日本原子力研究開発機構（JAEA）原子力科学研究所の周辺監視区域境界の
変更における東海第二発電所の設置変更許可申請への対応について

1. 道路拡張工事に伴う JAEA の対応状況について

2. 東海第二発電所の線量評価への影響について

第1図 東海第二発電所の線量評価地点図

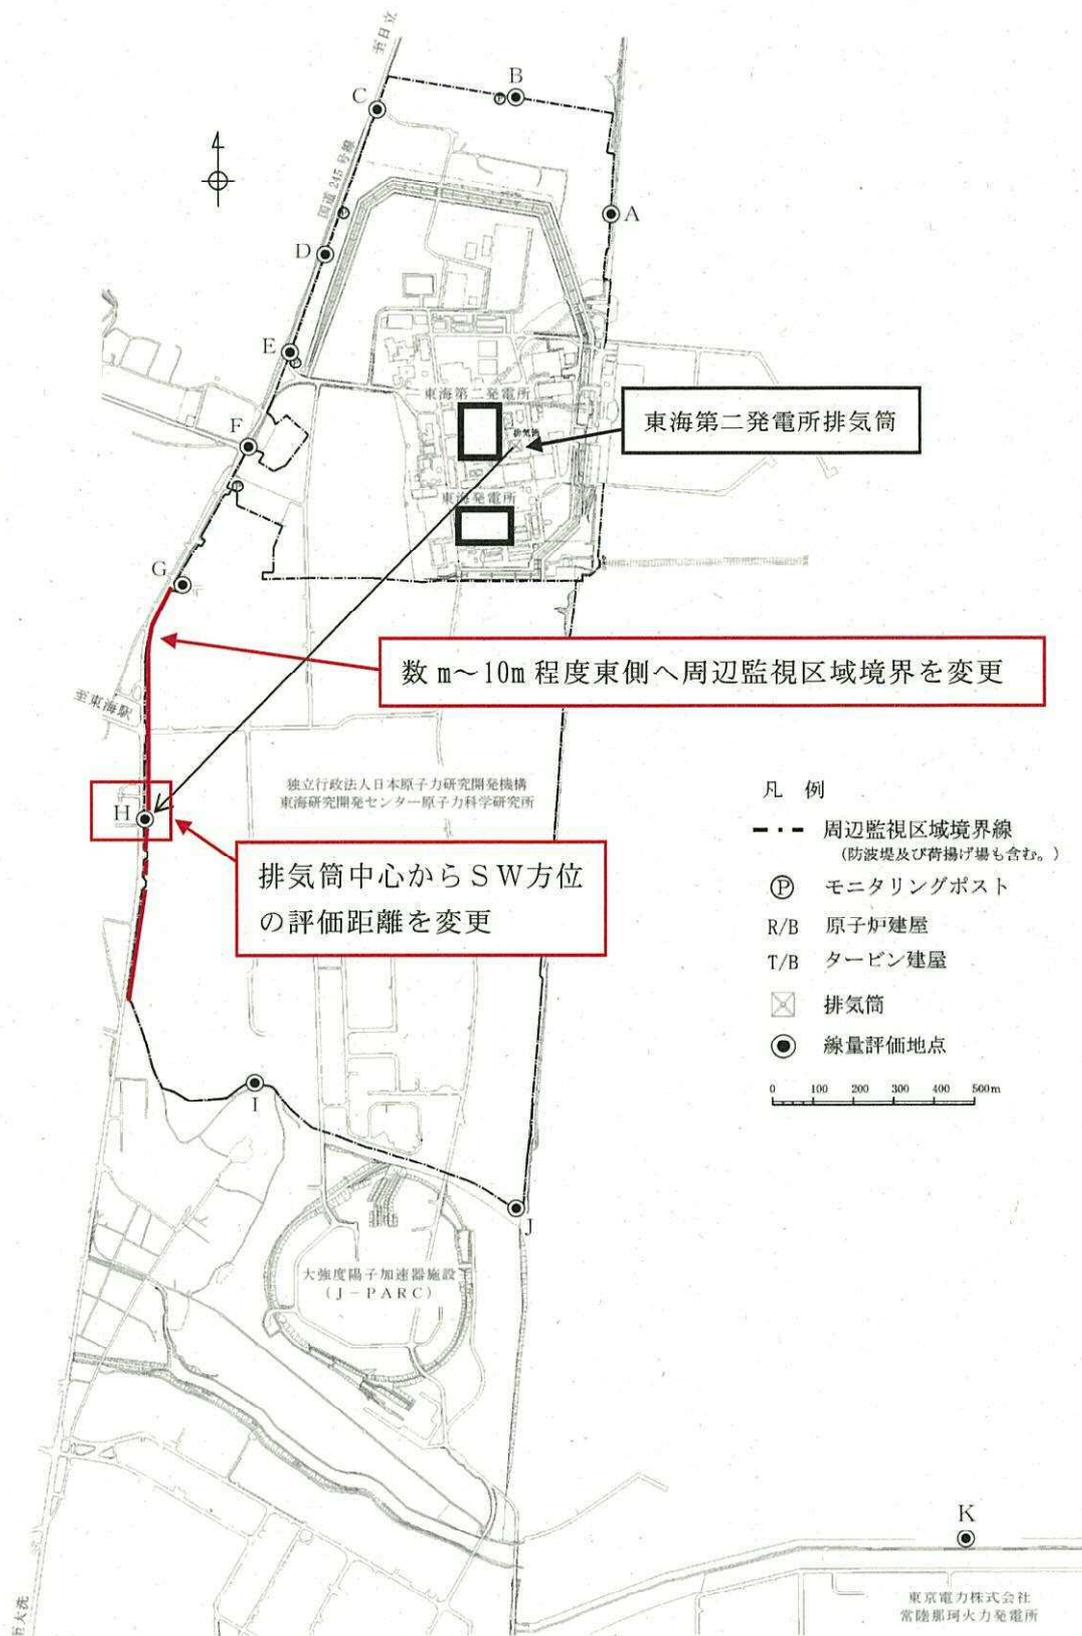
東海第二発電所の原子炉設置許可申請書では、周辺における将来の集落の形成を考慮し、隣接している JAEA の周辺監視区域も含めて、その境界にて周辺公衆の線量評価を行っている。（第 1 図参照）

周辺監視区域境界の変更に伴い、東海第二発電所の周辺公衆の線量評価の評価点としている方位のうち、排気筒中心からSW方位（評価点H）の評価距離が変更（1300m→1280m）となる。

評価距離の変更により、周辺公衆の線量評価結果が変更となるため、新規制基準適合申請書の記載の変更箇所について確認した。

第2表に示すとおり、新規制基準適合申請書において本文に変更はない。また、添付書類については、線量評価に係る添付書類六及び添付書類九について記載の変更が必要となる。
